NYE AKER

AVSLUTNING MEDVIRKNING FUNKSJONSPROSJEKT

H - OPERASJON

Medvirkningspulje 1, Gruppe H Operasjon

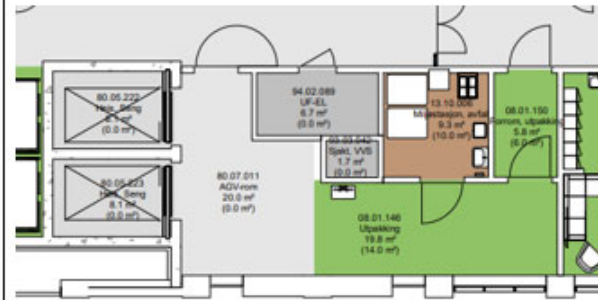
2 Som følge av flyttingen av sammedagsmottaket har enkelte rom måtte flytte på seg innenfor grønn sone.

08.01.121 Møterom og 14.01.024 Grupperom i sør er flyttet opp mot nord der sammedagsmottaket lå før. Ved siden av har det kommet et nytt rom med flere arbeidsplasser (rom 08.01.186 Arbeidsrom, tverrfaglig). Arbeidsstasjon, kommandosentral har fått ny utforming. Medisinsk teknisk verksted er flyttet til

der venteplass, sammedagsmottak lå før og arbeidsrom har blitt plassert der Medisinsk teknisk verksted lå før i søndre korridor.

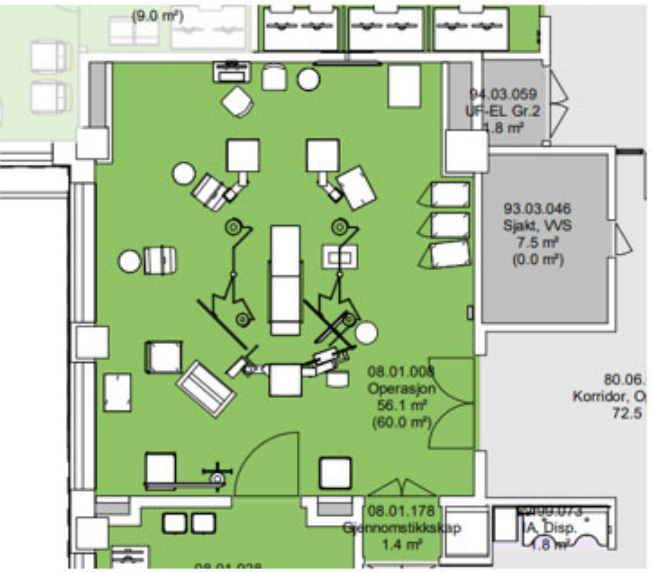
6	<p>Verksted, MTA flyttet fra sørlige korridor til nordlige korridor og endret antall arbeidsplasser fra 3 stk til 5 stk.</p> <p>Før:</p>  <p>Etter:</p>
---	---

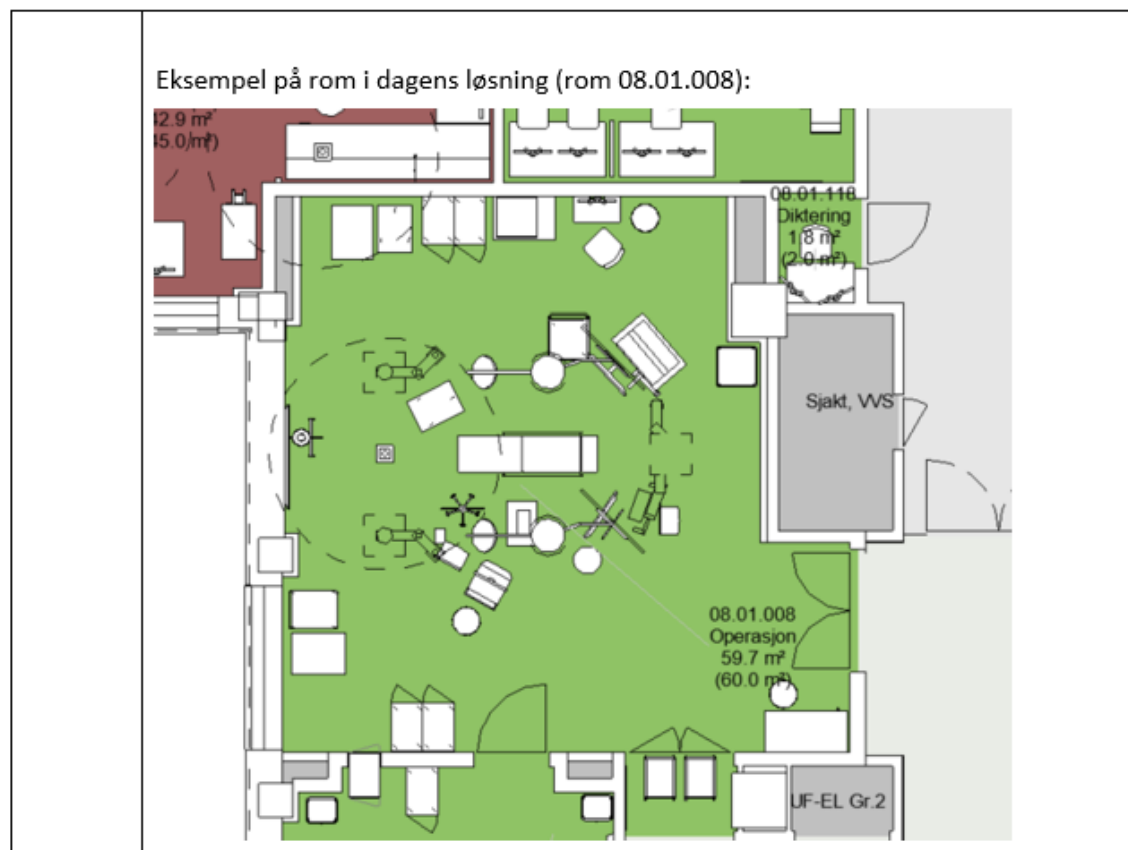
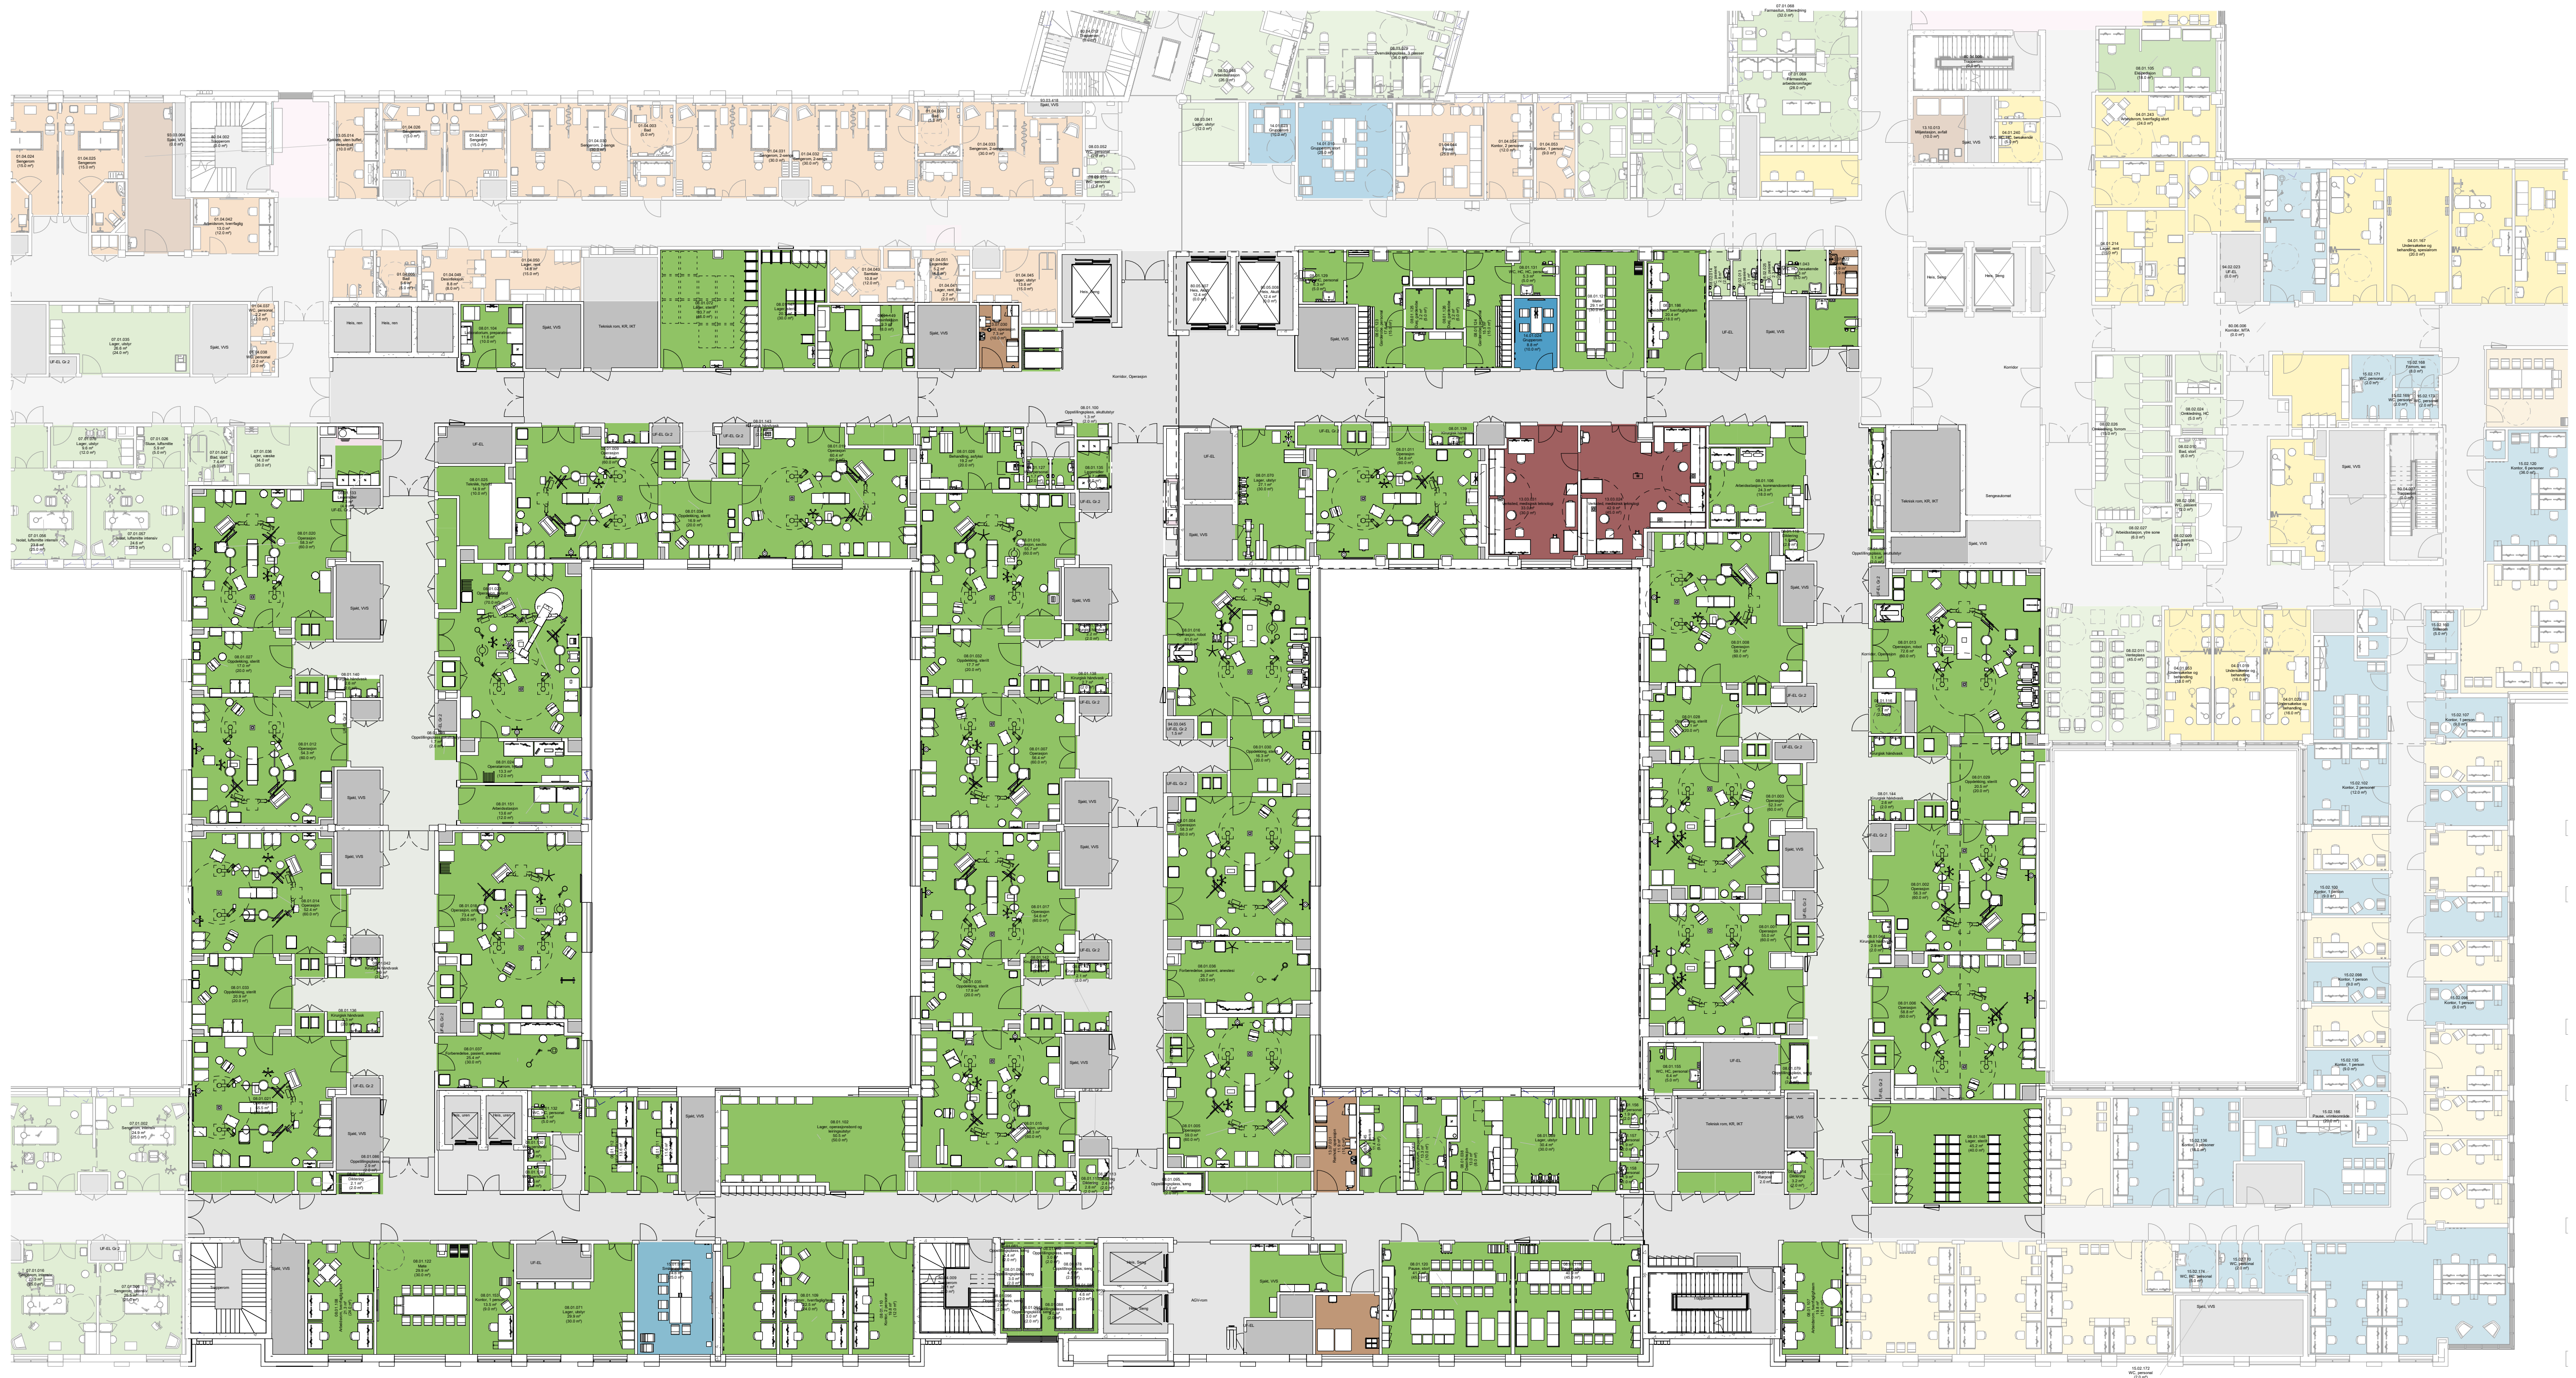
7	<p>I forbindelse med egne særmøter etter medvirkningsmøte 2 har operasjonsleien og plassering av utstyr i rom vært gjennomgått. En grundig gjennomgang ble gjennomført for å tilstrebe best mulig arbeidsflyt i rommet i henhold til anestesione og kirurgisone og pasientflyt inn/ut.</p> <p>Eksempel på planløsning i møte 2 (rom 08.01.008):</p> 
---	--
